**Avis délibéré de la Mission Régionale
d'Autorité environnementale de Bretagne
sur la modification n°4 du plan local d'urbanisme de
Saint-Jean-sur-Vilaine (35)**

N° : 2021-009065

Avis délibéré n° 2021AB39 du 21 septembre 2021

Figure 3: Extrait de l'évaluation environnementale de la modification n°4

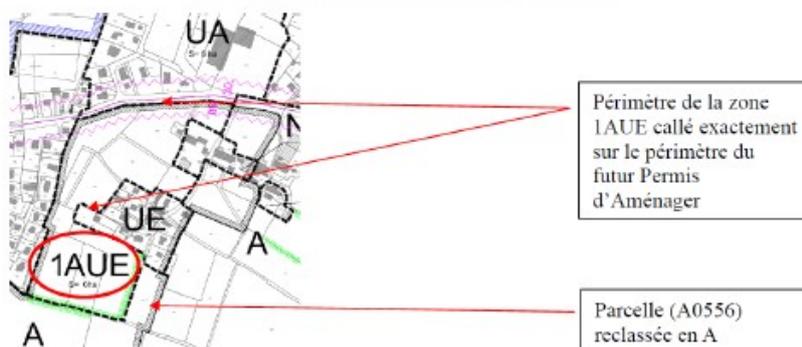
Le périmètre de la zone 2AUE initiale et celui de la nouvelle zone 1AUE présentent des différences, essentiellement du fait de la suppression d'une bande de recul⁵ et de la non inclusion d'une parcelle de 0,5 ha dont la vocation agricole sera maintenue (avec nouveau zonage A).
